Opinia Nr 008326

z wytycznych przeprowadzonych oględzin - ekspertyzy urządzeń grzewczo-kominowych

w budynku przy ul. *Głuszycka*  
dotycząca urządzeń grzewczo-kominowych używanych przez *MZB*

Opis 08326

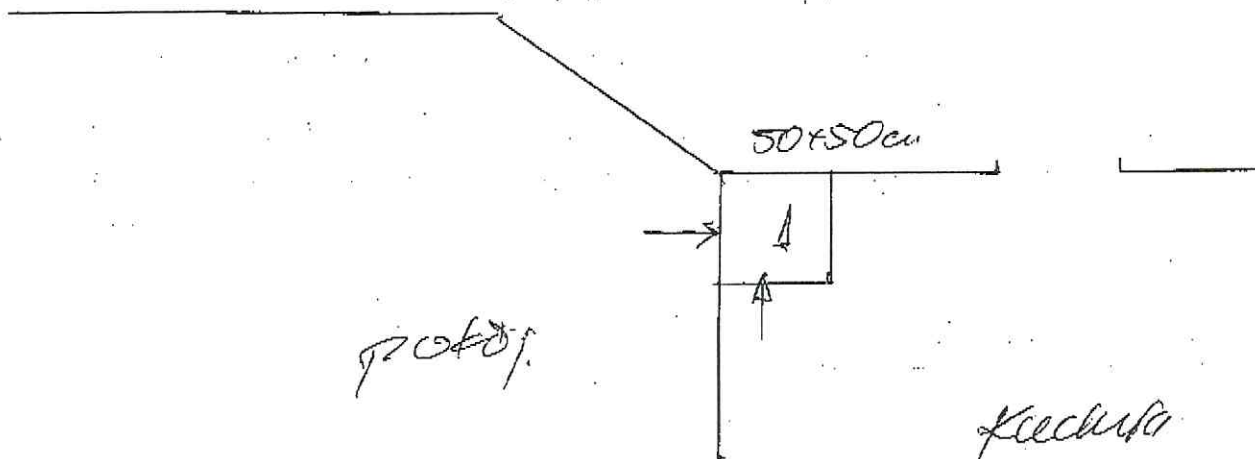
*Piec grzewczy w pokoju może być podłączony do przewodu m. 1. o wym. 50x50cm.*  
*Piec grzewczy w kuchni może być podłączony do przewodu m. 1. o wym. 50x50cm.*  
*Instalacja wywiewna kuchni zewnętrzna mechaniczna - drogą mechaniczną.*  
*Co nie opłaca się do przewodu m. 1.*

Inne uwagi: *Uwaga: naurewintki w pokoju szt. 2 mogą mechanicznie otwarte - powinna być wyrezowana szufla, tak jak w instalacji naurewintki.*
